Plan Local d'Urbanisme

Déclaration de projet emportant mise en compatibilité du PLU

Agrandissement d'un espace de stockage pour la société
REFRESCO France

Compléments dans le cadre de l'instruction de l'avis conforme n° 3325

Question n°1

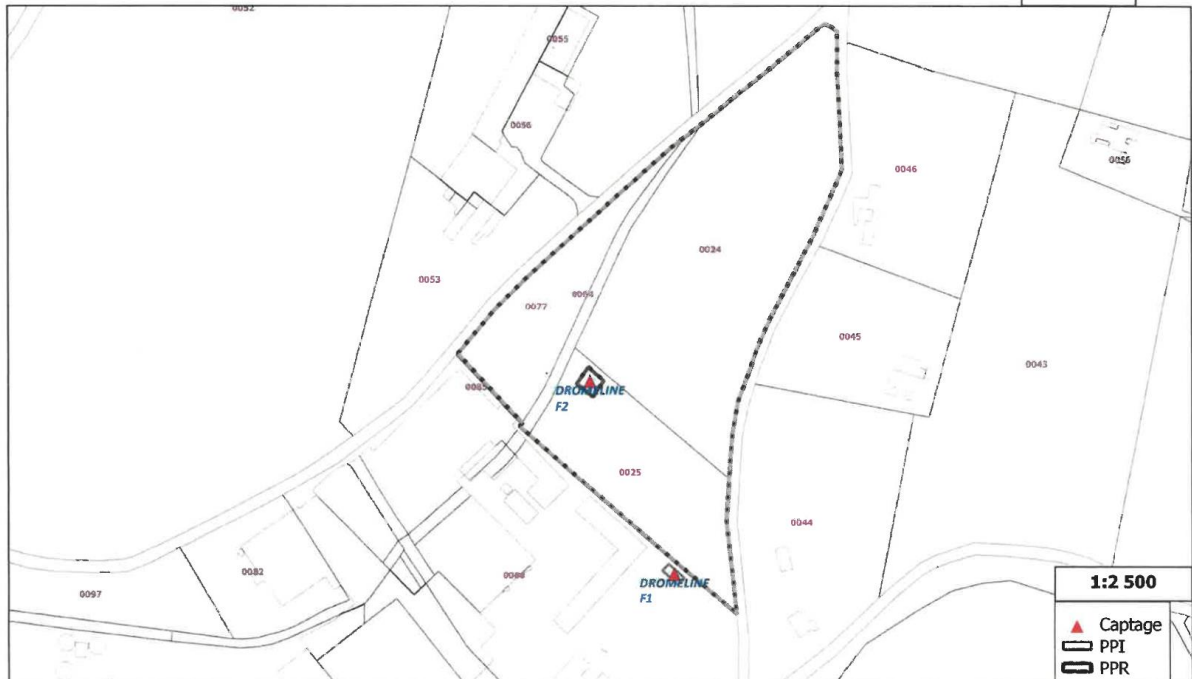
La parcelle n°ZC25, qui fait l'objet de l'extension, est située dans le périmètre de protection rapproché des captages "Refresco forage 2" et "Dromeline FI". Le captage "Refresco forage 2" est quant à lieu directement situé sur l'emprise de l'extension. Des mesures spécifiques de préservation de la ressource sont-elles prises à ce sujet par le porteur de projet ? Ces mesures peuvent également être reprises sous forme de prescriptions au sein des différentes pièces du PLU. En effet, cette ressource est vulnérable en raison de l'absence de couverture et du transfert rapide vers les niveaux supérieurs de la molasse. J'attire votre attention sur le fait que dans l'emprise du périmètre de protection rapproché sont interdits :

- Tout nouveau forage de prélèvement d'eau, ceci afin de ne pas perturber les conditions hydrodynamiques locales ;
- La création d'ouvrages de rejet superficiel, de dispositifs d'infiltration des eaux pluviales et dispositifs de rejet profonds (géothermie) de dispositif de drainage ou d'irrigation ;
- La création d'excavation, carrière ou plan d'eau susceptible de favoriser une infiltration rapide ;
- L'usage de tout produit de traitement ou désherbage ou d'amendement en dehors des zones cultivées ;
- Le rejet au milieu naturel de substances chimiques ou toxiques ;
- Les activités et installations à haut risque de pollution pour les nappes phréatiques ;

Le périmètre de protection immédiate du forage F2 est de 20x20 mètres. L'extension prévue se situe en dehors de ce périmètre. L'extension en projet a emprise sur le périmètre de protection rapproché du forage F2. Les travaux envisagés sont en adéquations avec les exigences de l'arrêté Eau de source de l'ARS concernant ce forage, puisqu'il s'agit de la construction d'un stockage de matériaux inertes et ne présentant pas de risque de pollution des eaux souterraines. Les eaux pluviales seront collectées et dirigées dans la conduite existence, et ce afin d'éviter une modification de notre point de rejet au milieu naturel.

Les mesures de protection inscrites dans l'arrêté n°26-2018-01-05-001 portant autorisation d'exploiter et de conditionner l'eau issue du forage F2 en tant qu'eau de source seront reprises dans le règlement écrit du PLU.

PLAN DE MAISE

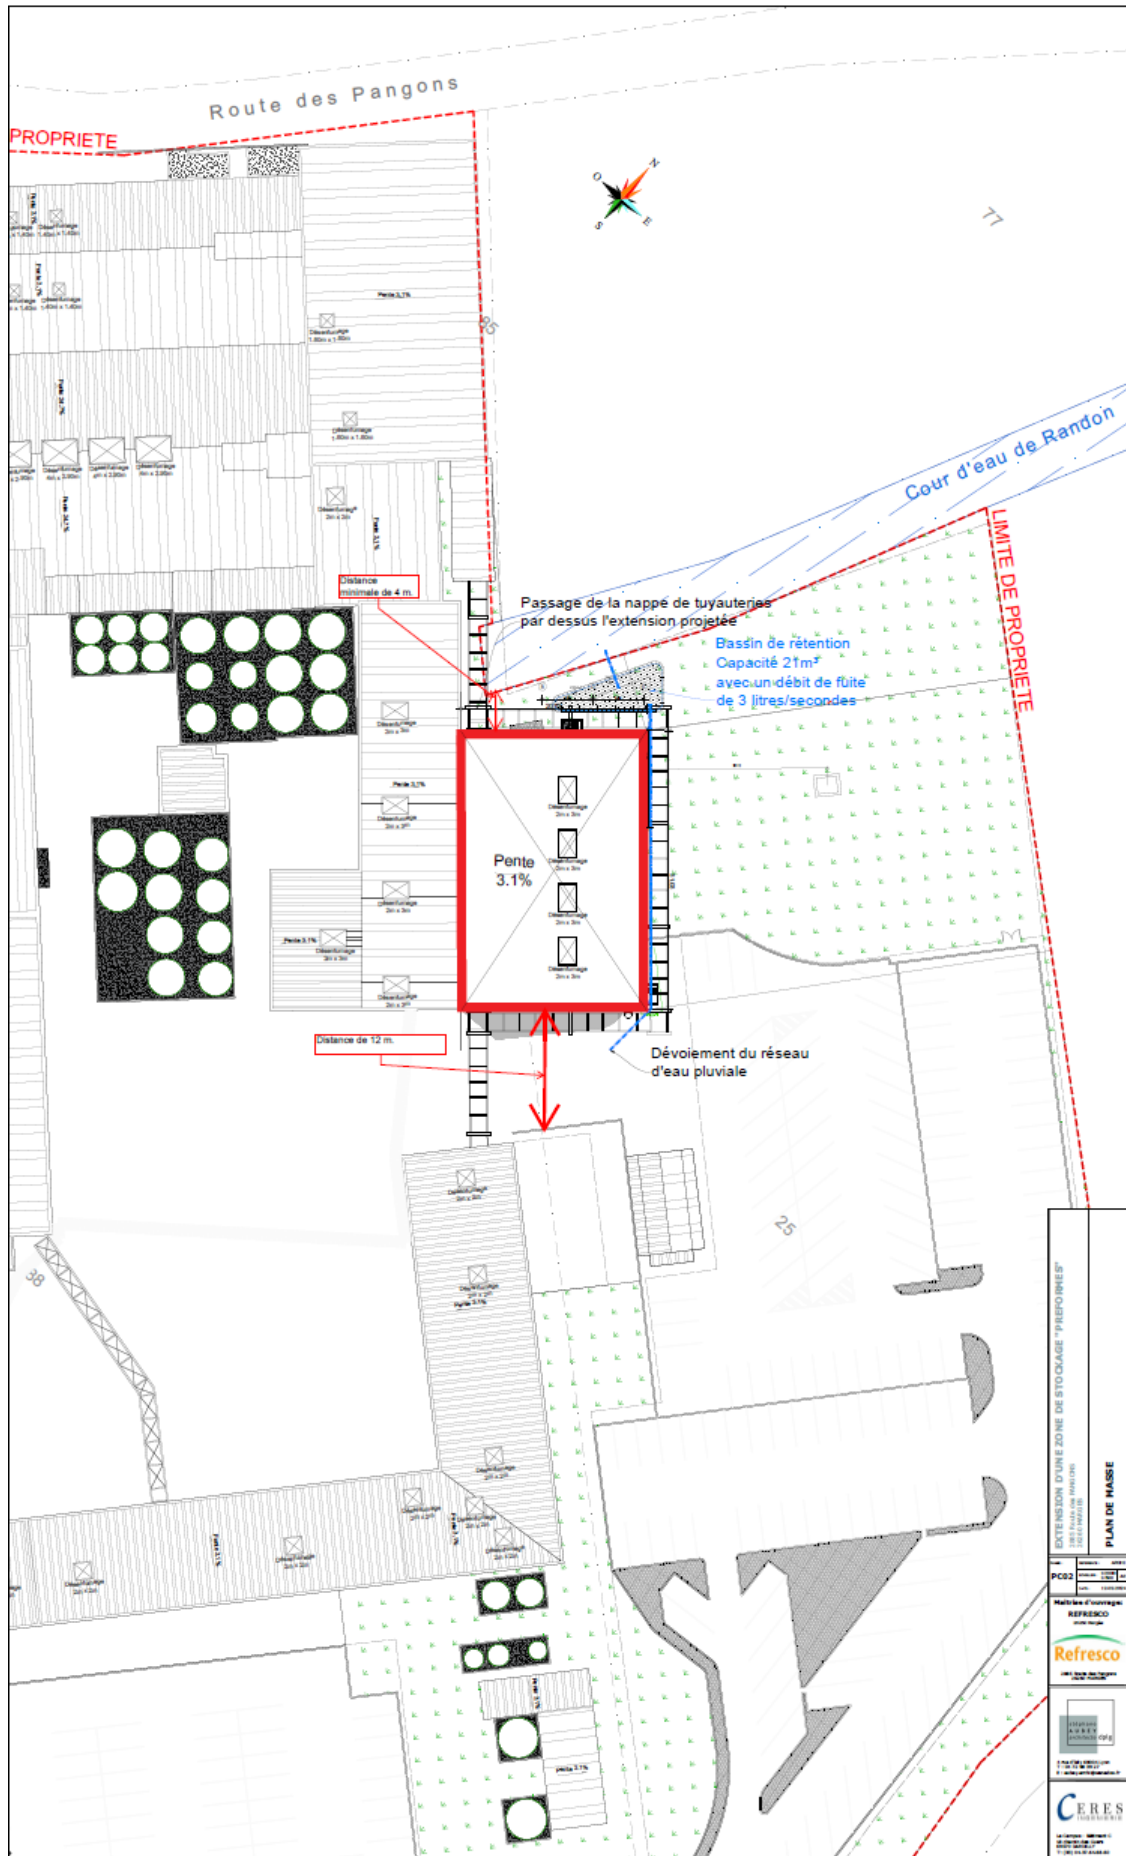
L'ensemble du site est situé au sein du périmètre de la Znieff de type 2 "Collines drômoises" et la parcelle ZC25 est située en bordure du ruisseau de Fontanis. Est-ce que des mesures spécifiques sont prises en faveur d'une préservation de la biodiversité et des milieux naturels par le maître d'ouvrage et/ou le PLU ?

L'ensemble de la commune fait partie de la ZNIEFF de type 2 « Collines drômoises ». Le PLU en vigueur ne prévoit à ce jour aucune protection spécifique de la biodiversité et des milieux naturels le long du ruisseau de la Mère d'eau de Randon. L'extension du stockage de l'entreprise s'implantera avec un recul de 4 mètres par rapport à la limite de propriété et donc du cours d'eau. L'entreprise s'engage, comme c'est d'ores et déjà le cas, à continuer d'entretenir les berges en rive gauche de la parcelle ZC n°25 et à remettre en état les berges, si, à la suite des travaux, il devait y avoir une dégradation de celles-ci. Ces éléments seront ajoutés au règlement du PLU ainsi qu'à la notice explicative de la déclaration de projet.
